指 数 追 加 の ご 案 内

*No.J-947 トヨタ クラウン（セダンHEV）（AZSH32系）2024年2月について、
下記の通り追加いたします。

訂正のお願い

*No.J-947 トヨタ クラウン (セダンHEV) (AZSH32系) 2024年2月について、
下記の通り訂正いたします。

(1) 片側ロックパネルアウタ(センタピラー関係あり)取替

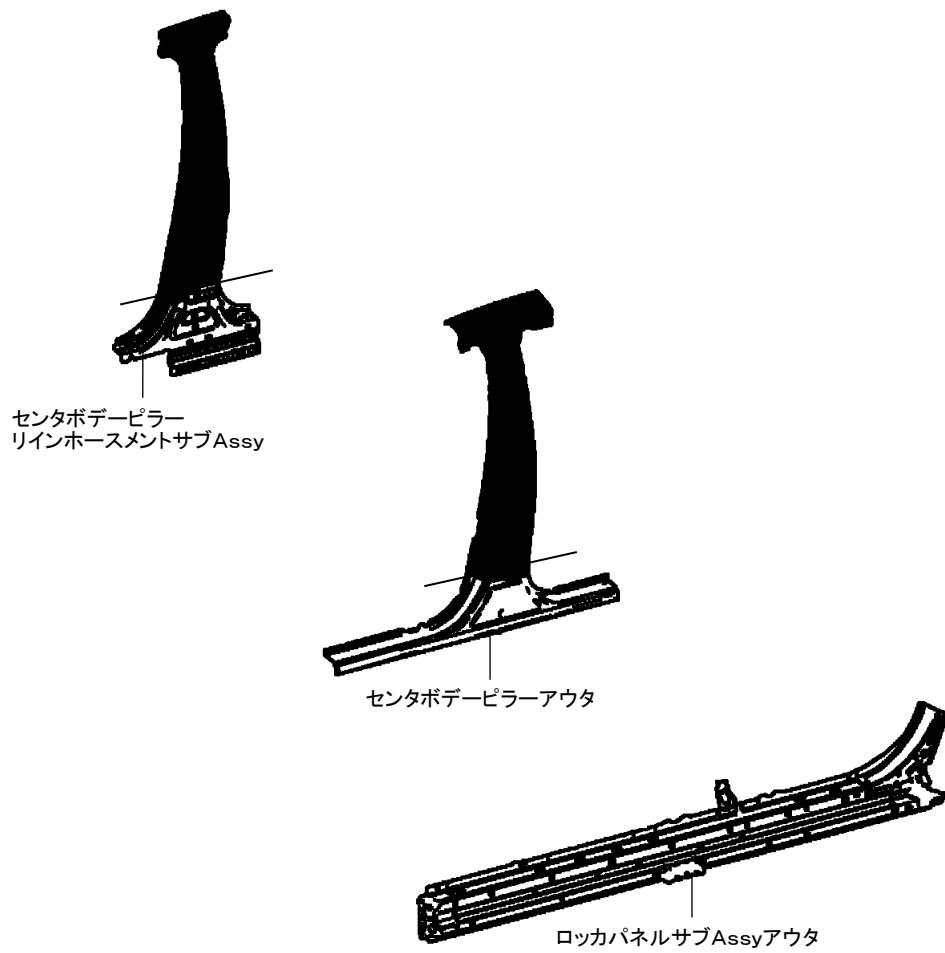
P.54 B240

指數が追加設定されましたので、該当ページを差込み願います。

左側 <u>9. 50</u>	取外し状態	
	<ul style="list-style-type: none">・フロントバンパカバー・フロントバンパリリンクホースメントサブAssy・ラジエータロワーエアデフレクタ・両側ヘッドランプAssy・両側フロントフェンダプロテクタサブAssyアッパ・フードサブAssy・フードヒンジAssy・カウルトップベンチレータルーバサブAssy・ウインドシールドワイパモータAssyおよびウインドシールドワイパリンクAssy・フェンダサブAssyフロント・ボデーロックパネルモールディングAssy・カウルサイドリンクホースメントサブAssy・フロントアウタピラーガセットサブAssy・フロントピラー・フロントピラーリリンクホースメントサブAssyロワー	<ul style="list-style-type: none">・フロントドアパネルサブAssy・リヤドアパネルサブAssy・クオータパネルサブAssy前部・フロントシート・リヤシート・クーラコンデンサAssy・ラジエータAssy・ハイブリッドモータコントローラインバータAssy・ステアリングコラムAssy・インストルメントパネルセーフティパッドAssy・インストルメントパネルリンクホースメントAssy・エンジンアンダカバーAssyNo.1・エンジンアンダカバーAssyNo.2・フロアボードサブAssyNo.2・フロントサスペンションメンバプロテクタロワー
右側 <u>9. 50</u>	(含) 作業および部品	
	<ul style="list-style-type: none">・センタボデーピラーリリンクホースメントサブAssy下部 取替・ロックパネルサブAssyアウタ取替	<ul style="list-style-type: none">・センタピラーガーニッシュュロワー脱着・付属品
	取外し状態	
	<ul style="list-style-type: none">・フロントバンパカバー・ラジエータロワーエアデフレクタ・ヘッドランプAssy・両側フロントフェンダプロテクタサブAssyアッパ・フードサブAssy・フードヒンジAssy・カウルトップベンチレータルーバサブAssy・ウインドシールドワイパモータAssyおよびウインドシールドワイパリンクAssy・フェンダサブAssyフロント・ボデーロックパネルモールディングAssy・カウルサイドリンクホースメントサブAssy・フロントアウタピラーガセットサブAssy	<ul style="list-style-type: none">・フロントピラー・フロントピラーリリンクホースメントサブAssyロワー・フロントドアパネルサブAssy・リヤドアパネルサブAssy・クオータパネルサブAssy前部・フロントシート・リヤシート・ステアリングコラムAssy・インストルメントパネルセーフティパッドAssy・インストルメントパネルリンクホースメントAssy・エンジンアンダカバーAssyNo.2・フロアボードサブAssyNo.2

(含) 作業および部品	
	<ul style="list-style-type: none">・センタボデーピラーリリンクホースメントサブAssy下部 取替・ロックパネルサブAssyアウタ取替	<ul style="list-style-type: none">・センタピラーガーニッシュュロワー脱着・付属品
<ul style="list-style-type: none">・ロックパネル前後端部およびセンタピラーリー下部でのカット作業・ロックパネルサブAssyアウタ取替は補給部品から後部を取り外して各々を取替える作業

B260**(1) ルーフパネル取替**

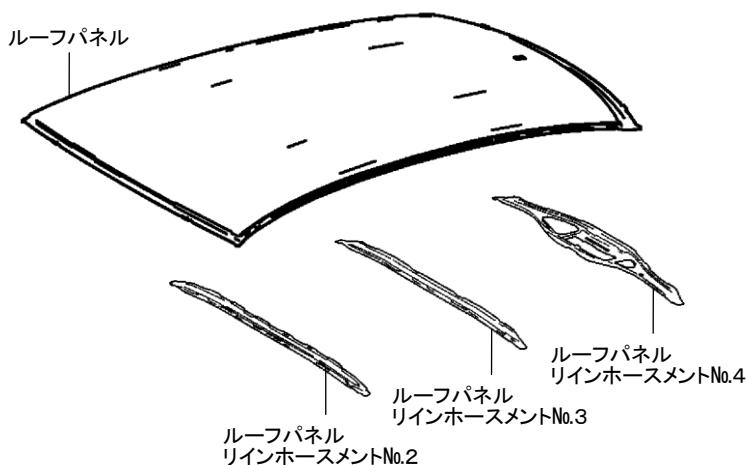
P.57 B260

指数テーブルの(含)作業および部品、備考文に追加がありましたので、該当ページを差替え願います。

B260	
(1) ルーフパネル取替	
6. 80	取外し状態
	<ul style="list-style-type: none">・ラジエータロワーエアデフレクタ・両側フロントフェンダープロテクタサブAssyアップ・カウルトップベンチレータルーバサブAssy・ルーフヘッドライニングAssy・両側フロントシート・リヤシート・ウインドシールドガラス・バックウインドウAssy
2. 60	(含)作業および部品
	<ul style="list-style-type: none">・ルーフパネルリインホースメントNo.2取替・ルーフパネルリインホースメントNo.3取替・ルーフパネルリインホースメントNo.4取替・高減衰マスチックシーラ取付け・水密テスト・付属品
(2) ルーフパネルリヤ取替	
パノラマルーフ	取外し状態
	<ul style="list-style-type: none">・ラジエータロワーエアデフレクタ・両側フロントフェンダープロテクタサブAssyアップ・カウルトップベンチレータルーバサブAssy・ルーフヘッドライニングAssy・リヤシート・ウиндシールドガラス・バックウンドウAssy
	(含)作業および部品
	<ul style="list-style-type: none">・ルーフパネルリインホースメントNo.6取替・付属品・水密テスト
<u>・高減衰マスチックシーラの名称はボディ修理書より引用</u>	
<u>・[除]スライディングルーフハウジングサブAssy</u>	
<u>・[除]ルーフウンドウガラスサブAssyNo.1</u>

・高減衰マスチックシーラの名称はボディ修理書より引用
 ・[除]スライディングルーフハウジングサブAssy
 ・[除]ルーフウインドウガラスサブAssyNo.1
